1.1 ความเป็นมาของโครงการ

โครงการโรงไฟฟ้าหินกอง (ต่อไปนี้จะเรียกว่า “โครงการ”) ของบริษัท หินกองเพาเวอร์ จำกัด (ต่อไปนี้จะเรียกว่า “บริษัท”) ตั้งอยู่ที่หมู่ที่ 5 ตำบลหินกอง อำเภอเมืองราชบุรี จังหวัดราชบุรี เป็นโรงไฟฟ้าพลังความร้อนร่วม ซึ่งใช้ก๊าซธรรมชาติเป็นเชื้อเพลิงหลักและในกรณีฉุกเฉินใช้น้ำมันดีเซลเป็นเชื้อเพลิงเสริม มีกำลังการผลิตติดตั้งสูงสุด (Installed Capacity) 1,540 เมกะวัตต์ กำลังผลิตไฟฟ้าสูงสุด (Gross capacity) 1,520 เมกะวัตต์ และกำลังผลิตสุทธิ (Net capacity) 1,400 เมกะวัตต์ ซึ่งเป็นปริมาณไฟฟ้าที่จ่ายเข้าระบบโครงข่ายของการไฟฟ้าฝ่ายผลิตแห่งประเทศไทย (กฟผ.) ตามสัญญาซื้อขายไฟฟ้า โดยบริษัทฯ ได้นำเสนอรายงานการประเมินผลกระทบสิ่งแวดล้อมโครงการโรงไฟฟ้าหินกองต่อสำนักงานนโยบายและแผนทรัพยากรธรรมชาติและสิ่งแวดล้อม (สผ.) และได้รับการพิจารณาเห็นชอบจากคณะกรรมการผู้ชำนาญการพิจารณารายงานการวิเคราะห์ผลกระทบสิ่งแวดล้อม ตามหนังสือเลขที่ ทส 1010.7/9896 ลงวันที่ 29 กรกฎาคม พ.ศ. 2563 แสดงดัง**ภาคผนวก 1-1** ต่อมาโครงการได้ขอเปลี่ยนแปลงรายละเอียดโครงการในรายงานการประเมินผลกระทบสิ่งแวดล้อม โดยมีรายละเอียดความเป็นมาของการจัดทำรายงานฯ ที่เกี่ยวข้อง 3 ครั้ง ดังนี้

สำหรับการเปลี่ยนแปลงครั้งนี้ โครงการมีความประสงค์ที่จะก่อสร้างอาคารเก็บของเสีย (Waste Storage Building) ภายในขอบเขตโครงการ พร้อมทั้งปรับปร

รูปที่ 2.4.1-2 ภาพแสดงรายละเอียดบ่อหน้าฝนบ่อที่ 13-1 (Storm Water Pond No. 13-1) ภายหลังการเปลี่ยนแปลง

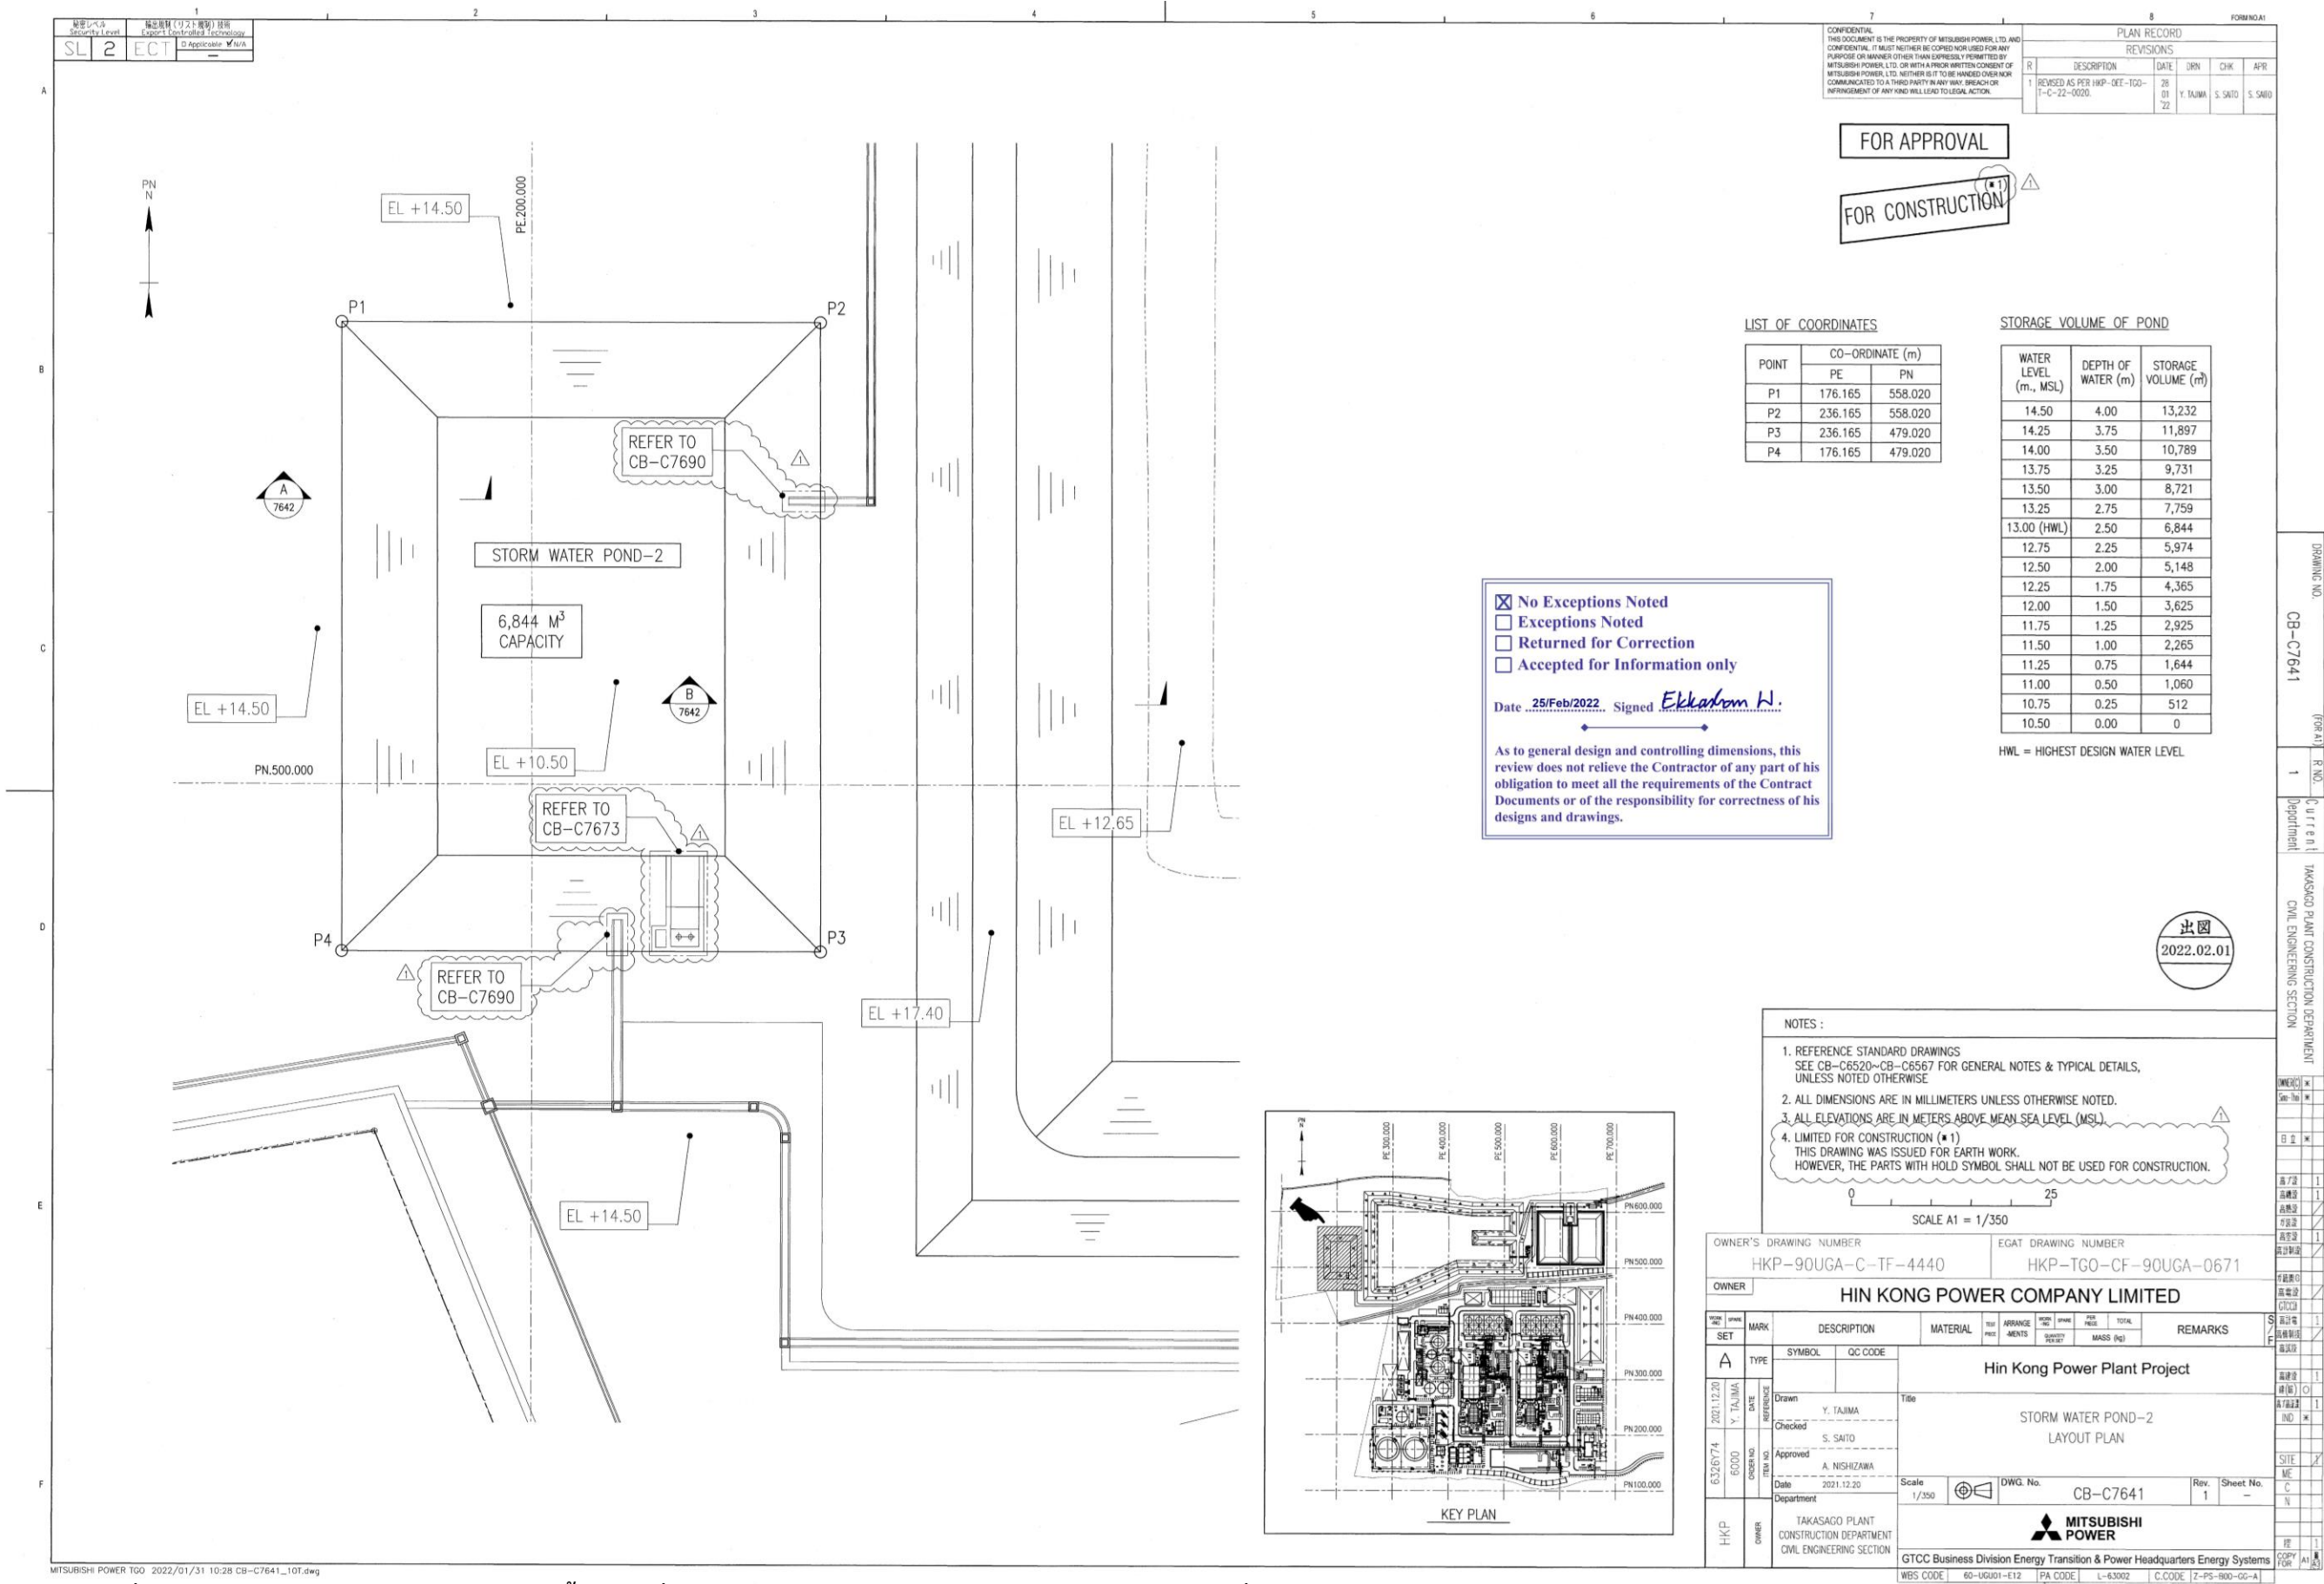
รายละเอียด	สาเหตุ	ความจุของบ่อ (ลบ.ม.)		
		ก่อน	ภายหลัง	หมายเหตุ
บ่อหน่วงน้ำฝน ตำแหน่งที่ 13-1 (Storm Water Pond No. 13-1)	เนื่องจากการออกแบบรายละเอียด รูปทรง (detailed geometry design) ของบ่อหน่วงน้ำฝน เปลี่ยนแปลงจากรายงานเดิมเล็กน้อย	13,240.57	13,274	เพิ่มขึ้น 33.43
บ่อหน่วงน้ำฝน ตำแหน่งที่ 13-2 (Storm Water Pond No. 13-2)		1,634.43	6,844	เพิ่มขึ้น 5,209.57

อย่างไรก็ตาม การเปลี่ยนแปลงครั้งนี้เป็นการปรับปรุงความจุบ่อพักน้ำให้สอดคล้องกับการดำเนินการจริงเท่านั้น โดยการจัดการและการระบายน้ำฝน โครงการจะดำเนินการตาม EIA ที่ได้รับความเห็นชอบแล้วอย่างเคร่งครัดต่อไป
